**Déclaration de projet emportant
mise en compatibilité du PLUi**

**Réponse à l'avis MRAe n° 2025ANA168
Du 17 novembre 2025**

RÉPONSES A L'AVIS DE LA MRAE

Extension et renouvellement d'une carrière de sables et graviers

Extrait du dossier de demande d'autorisation environnementale : la reconversion du site

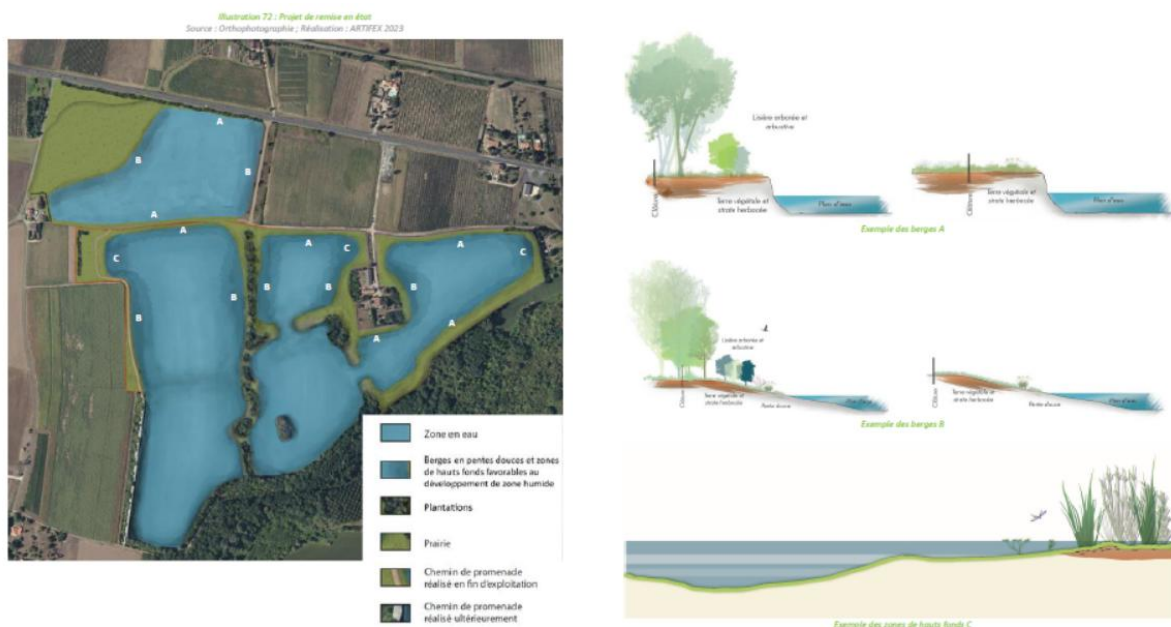
« Par ailleurs, si la carrière est actuellement très peu perceptible dans l'environnement, son extension entraînera une augmentation des contacts visuels vis-à-vis des habitations et des axes de circulation. Les dispositions paysagères prévues dans le dossier de dérogation au titre de la Loi Barnier concernent les seuls abords de la RD 936 et ne représentent pas les merlons évoqués. Il conviendrait de préciser sur l'ensemble des zones reclassées dans le zonage du

PLUi les dispositions paysagères mises en place au contact des habitations en lien avec la remise en état du site prévue dans le projet d'extension de la carrière.

La MRAe recommande de réaliser une orientation d'aménagement et de programmation (OAP) permettant d'appréhender sur l'ensemble du site les dispositions en matière de réduction des nuisances et d'insertion paysagère. »

→ Le dossier d'autorisation environnementale intègre un plan de reconversion complet pour le site, incluant notamment :

- la mise en eau progressive des carrières ;
- la végétalisation des abords, en particulier le long de la RD 936 et à proximité des habitations (situées à distance).

Compte tenu des mesures déjà prévues et de leur encadrement réglementaire, la création d'une Orientation d'Aménagement et de Programmation (OAP) ne paraît pas nécessaire.

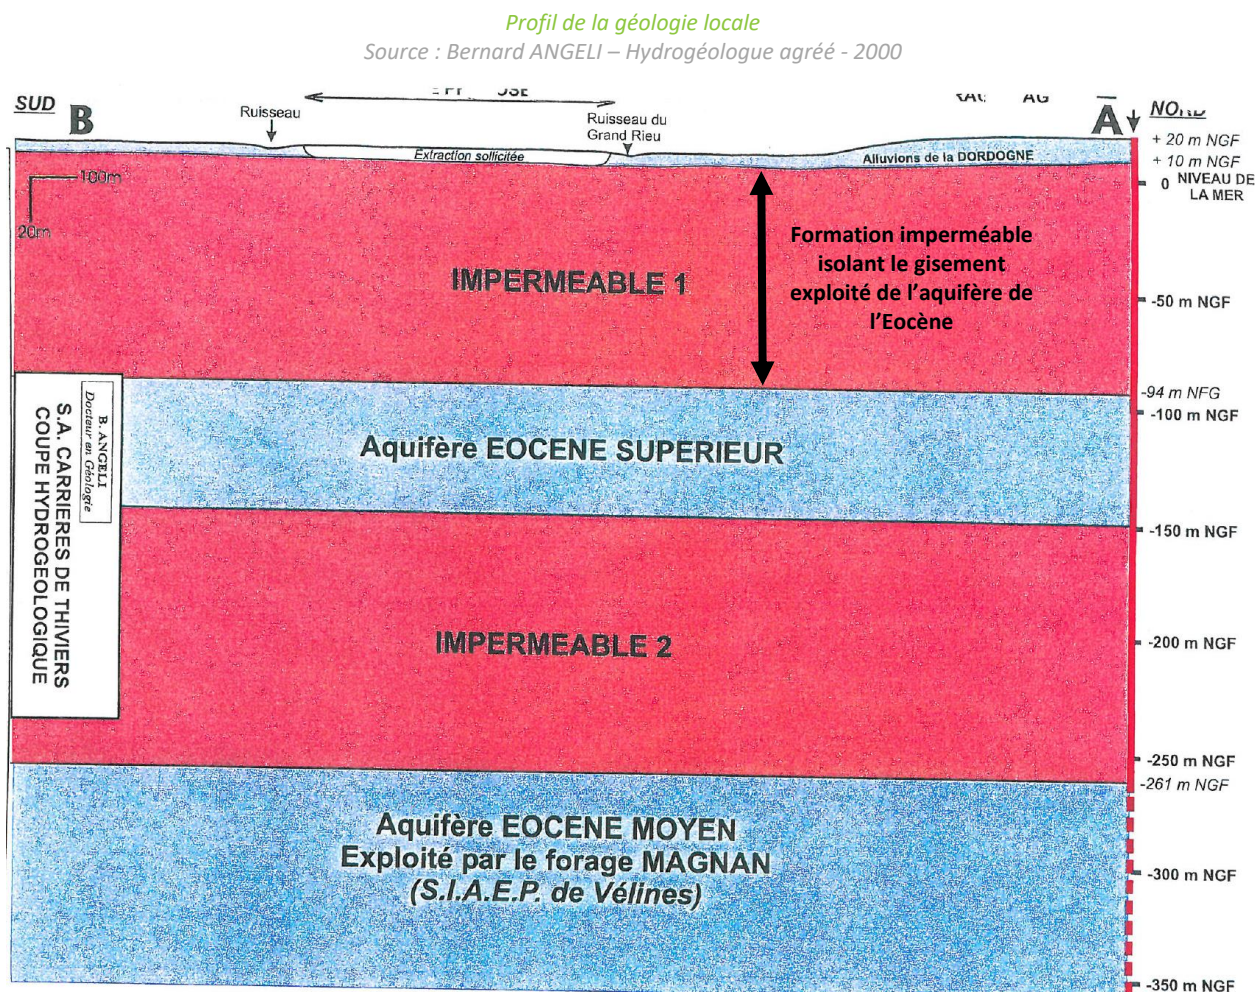
Concernant les **eaux souterraines**, le site d'étude est en lien avec la nappe alluviale de la Dordogne qui présente une orientation nord vers sud-ouest. Selon le dossier, le captage d'alimentation en eau potable le plus proche de Grands Champs n°2 situé sur la commune de Vélignes à 1500 m à l'ouest du site d'étude n'est plus en service, alors que selon Epidor qui porte le schéma d'aménagement et de gestion des eaux Dordogne Atlantique, deux captages des Grands Champs n°1 et n°2 ont été réouverts. **Ce point doit être vérifié et faire l'objet d'une prise en compte le cas échéant.**

A la suite de la réponse de l'EPIDOR, la société CARRIERES DE THIVIERS et le Bureau d'Etude ARTIFEX ont bien pris note de la remise en service des captages de « Grands Champs ». Ceux-ci se positionnent à 1,5 km à l'Ouest du site.

L'expertise hydrogéologique réalisée par ANTEA montre un sens d'écoulement de la nappe alluviale globalement du Nord vers le Sud/Sud-Ouest (en direction de la Dordogne qui coule à 1,5 km au Sud du site). Ainsi, le site n'a pas de connexion directe avec la zone de « Grands Champs ».

- Sur la carrière le risque de pollution est, et sera, faible du fait de la nature de l'activité (absence de stockage de produits polluants, nombre limité d'engins, utilisation uniquement de matériaux du site pour le réaménagement...) et des mesures en place (procédure pour l'approvisionnement en hydrocarbure, entretien des engins...) ;

- Le projet d'exploitation n'engendrera pas de modification notable des eaux souterraines. En effet, les modélisations de l'expertise hydrogéologique réalisée par ANTEA concluent :

- En période de très basses eaux, il n'est pas attendu de modification de la piézométrie à l'Ouest du site (en direction des captages) ;
 - En période de très hautes eaux, il pourrait survenir un abaissement de la nappe en bordure Ouest du site. Cette diminution de la piézométrie s'atténuera rapidement (-20 cm maximum à 200 m du site) et disparaîtra à partir de 500 m du site, soit bien avant la zone de « Grands Champs ».

Ainsi, le projet de carrière n'aura aucune incidence sur ces captages.

Cartographie des flux et des postes d'émissions de GES liés à l'exploitation de la carrière actuelle

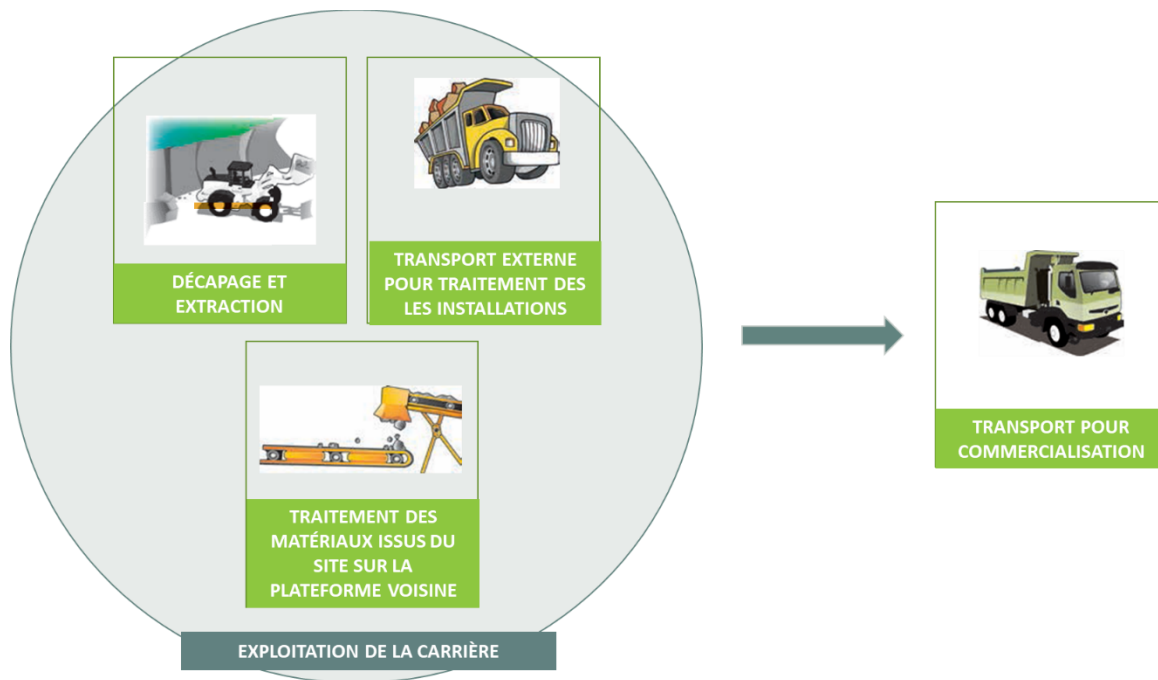
Le dossier ne comporte aucune estimation des émissions de gaz à effet de serre (GES) du projet. La MRAe recommande de présenter un bilan des émissions de gaz à effet de serre du projet sur l'ensemble de sa durée de vie et incluant le trafic des poids lourds, en s'appuyant sur les éléments méthodologiques du guide de février 2022⁵ (Ministère de la Transition Écologique) relatif à la prise en compte des émissions de gaz à effet de serre dans les études d'impact.

Les sources d'émissions de gaz à effet de serre sont donc les suivantes :

- Le site d'extraction : engins de chantier pour le décapage, l'extraction et la remise en état ;
- Les installations de traitement (situées à environ 8 km du site) ;
- Le transport par camion pour :
 - Acheminer les matériaux bruts jusqu'aux installations de traitement ;
 - Commercialisation ;

La cartographie suivante présente les flux et les postes d'émission de l'activité projetée sur la carrière :
